## Comune di Settimo Milanese

Oggetto: [ID: 6028]. Procedura di valutazione di impatto ambientale, ex d.lgs. 163/2006, per quanto applicabile ai sensi del d.lgs. 50/2016 e Verifica del Piano di Utilizzo Terre, ex D.P.R. 120/2017, art. 24. Progetto definitivo del Quadruplicamento Rho-Parabiago e raccordo Y, relativo al potenziamento della linea ferroviaria Rho-Arona, tratta Rho-Gallarate – **Osservazioni del Comune di Settimo Milanese.**

*Rete del Villoresi con evidenza dell'area impattata in caso di chiusura o di limitazione dell'efficienza del canale secondario Valle Olona per permettere le lavorazioni di spostamento legate al progetto ferroviario Rho-Parabiago.*

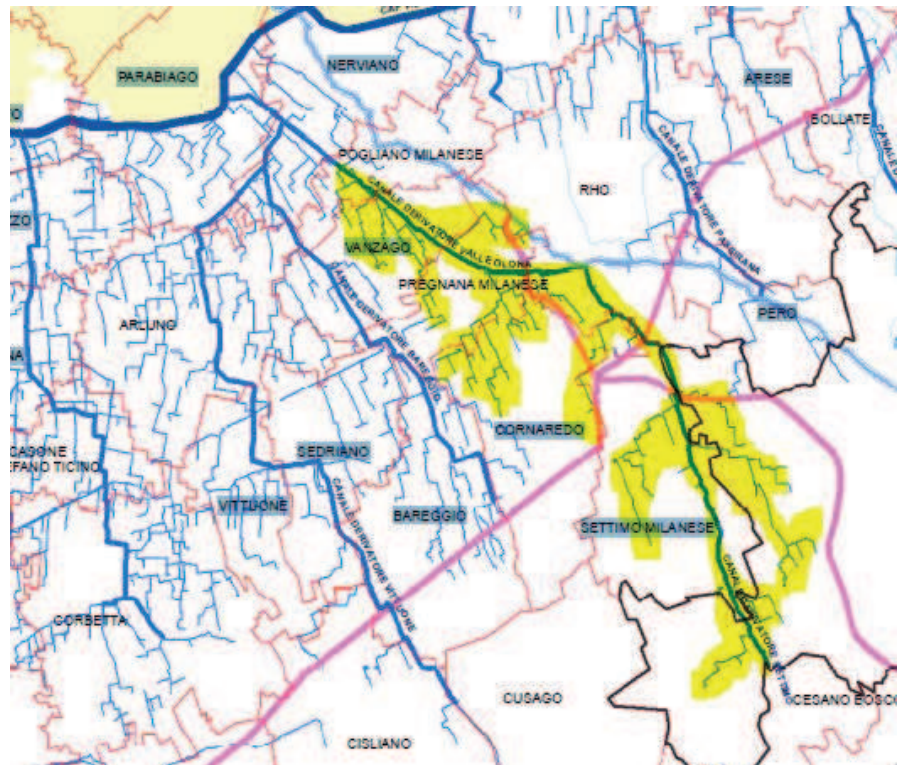
Con tali criticità e incertezze, c'è l'elevato rischio che le lavorazioni che coinvolgono il Villoresi non si possano realizzare tutte contemporaneamente nei periodi delle asciutte, di fatto andando a minare la capacità del canale di distribuire le dispense irrigue ai consorziati in tutto il territorio che parte da Pogliano Milanese, passa per Vanzago e Pregnana, lambisce i terreni di Rho e Cornaredo e termina a Settimo Milanese fino al confine con Milano. Tale eventualità, oltre creare danni economici per le aziende agricole locali, in particolare per quelle rappresentate dal DAVO, di fatto potrebbe arrecare irreparabili danni a tutto il sistema agricolo e ambientale della campagna evidenziata nella mappa qui sotto riportata.

Il Comune di Settimo Milanese chiede che:

- all'interno della procedura di Valutazione di Impatto Ambientale, si valutino con particolare attenzione gli impatti dello spostamento e dell'adeguamento del Canale Villoresi sul sistema delle acque di superficie per le ricadute sul comparto agricolo e ecologico dell'area suindicata, con particolare riguardo per la fattibilità tecnica di tali opere, la cantierabilità, la manutenibilità e il rispetto delle normative regionali
